Nasz znak EZP/182/19

Dotyczy: postępowania przetargowego na zakup (dostawa) wyrobów medycznych jednorazowego użytku dla Pracowni Elektrofizjologii Serca- 27 pakietów.

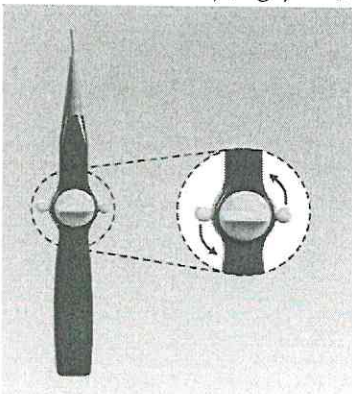
Pytanie nr 2 dot. pakiet nr 17 poz.2

Czy Zamawiający wyrazi zgodę na zaoferowanie w pakiecie 17 poz. 2. Igły transseptalna do nakłucia transseptalnego o 2 długościach : 71 cm i 89 cm z podwójnym szlifem ostrza? Pozostałe parametry bez zmian

Odpowiedź

Zgodnie z SIWZ.

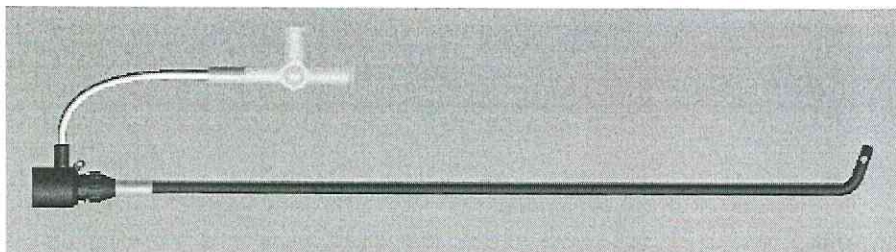
Pytanie nr 8 dot. pakiet nr 17 poz.1

Zwracam się do Zamawiającego o dopuszczenie produktów konkurencyjnych o poniższych parametrach:

Koszulka 8,5 F i 10 F do wyboru

Koszulka zbrojona

4 rodzaje krzywizn do wyboru dla 8,5 F

3 rodzaje krzywizn do wyboru dla 10F

Długość koszulki 62 i 80 cm dla 8,5 F, długość koszulki 60 cm dla 10 F

Koszulka 60 i 62 cm kompatybilna z igłą 71 cm, koszulka 80 cm kompatybilna z igłą 89 cm do wyboru

Marker radiologiczny w obszarze tipu widoczny w skopii

Termin ważności sterylizacji 12 miesięcy

Poniżej zdjęcia krzywizn koszulek:

Odpowiedź

Zgodnie z SIWZ.

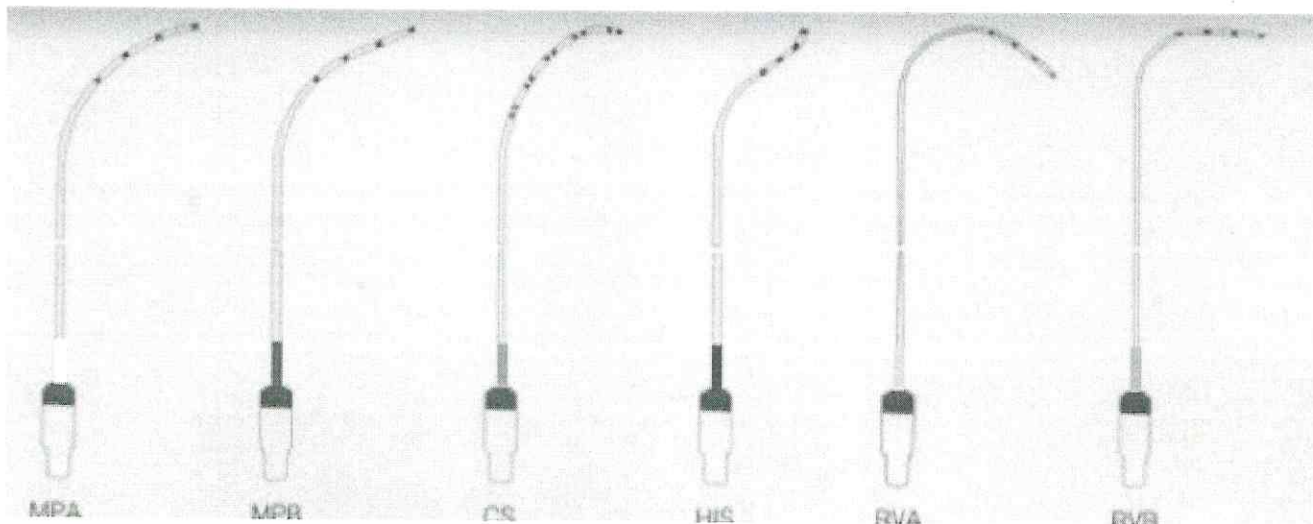
Pytanie nr 10 dot. pakiet nr 18 poz.1

Zwracam się do Zamawiającego o dopuszczenie produktów konkurencyjnych o poniższych parametrach:

Elektroda diagnostyczna 4 biegunowa

Dostępne 4,5 i 6 F do wyboru Zamawiającego

Długość 120 cm

Dostępne 6 krzywizn do wyboru Zamawiającego – krzywizny odpowiadające tym wymagany w SIWZ
nazwane nazwą własną producenta, oznaczone kolorystycznie w celu łatwej identyfikacji.

Poniżej zdjęcie krzywizn:

Odpowiedź

Zgodnie z SIWZ.

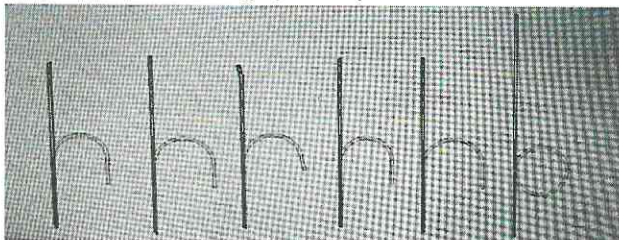
Pytanie nr 11 dot. pakiet nr 18 poz.2

Zwracam się do Zamawiającego o dopuszczenie produktów konkurencyjnych o poniższych parametrach:

Elektroda wielobiegunowa sterowalna do zatoki wieńcowej

Średnice 5F,6F,7F

Elektroda 10 biegunowa

Dostępne min 3 krzywizny

Zmienna krzywizna elektrody

Co najmniej 4 rozstawy elektrod do wyboru

Spacing zgodny z SIWZ

Dostępne jednokierunkowe symetryczne
Termin ważności sterylizacji co najmniej 12 miesięcy
Poniżej zdjęcie dostępnych krzywizn:

Odpowiedź
Zgodnie z SIWZ.
